改善箇所説明図

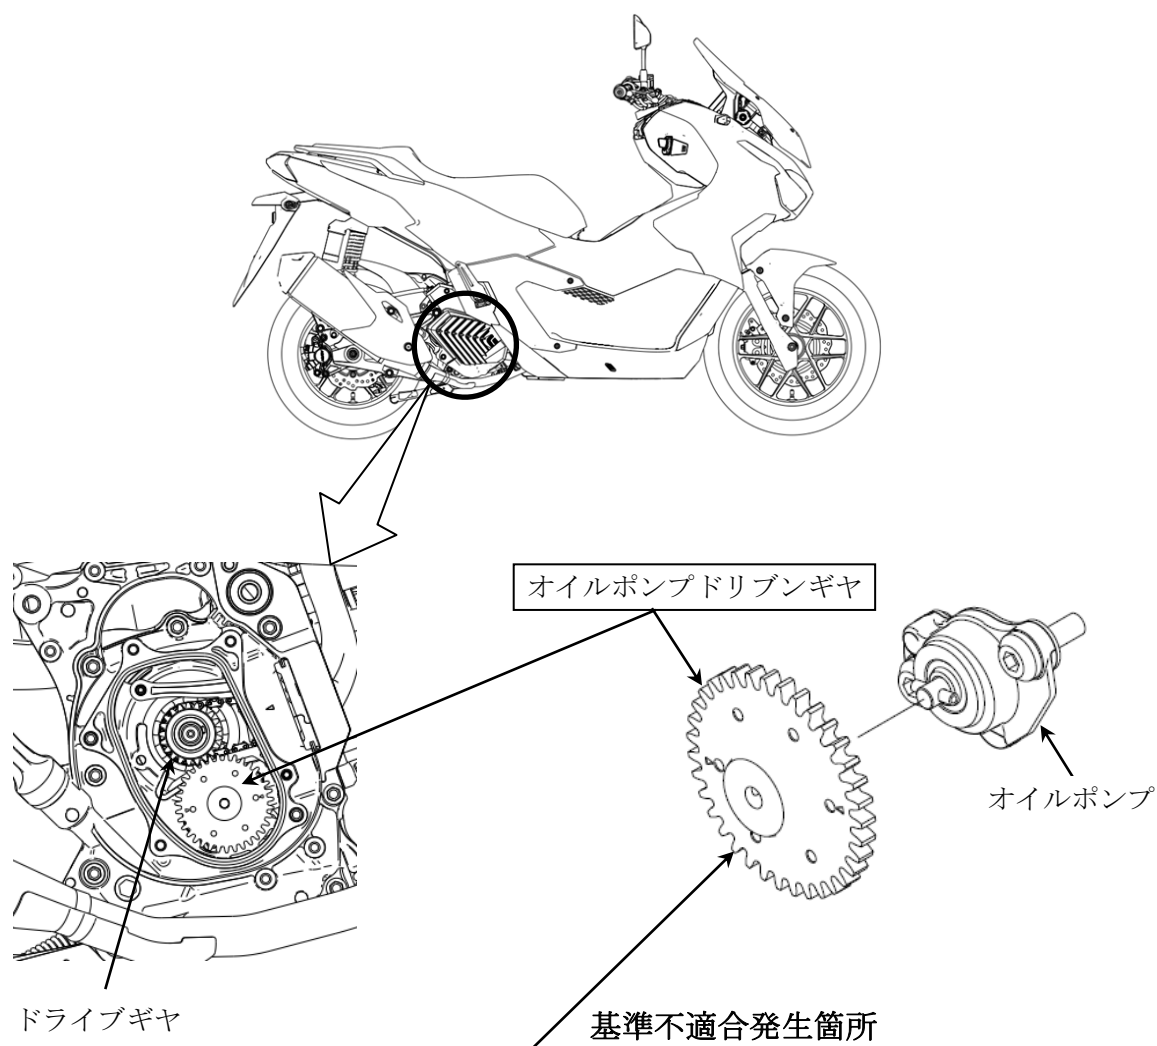
原動機において、オイルポンプドリブンギヤの材料および成型が不適切なため、ドリブンギヤが傾くものがある。また、ドライブギヤの歯面が粗いものがある。そのため、噛み合う際にドリブンギヤが摩耗して異音が発生し、そのまま使用を続けると、ギヤが破損し油圧が低下して、最悪の場合、走行中にエンジンが停止して走行不能となるおそれがある。

全車両、オイルポンプドリブンギヤを対策品と交換する。

注： は交換部品を示す。

識別：車台番号打刻部付近に白色の識別ラベルを貼付する。
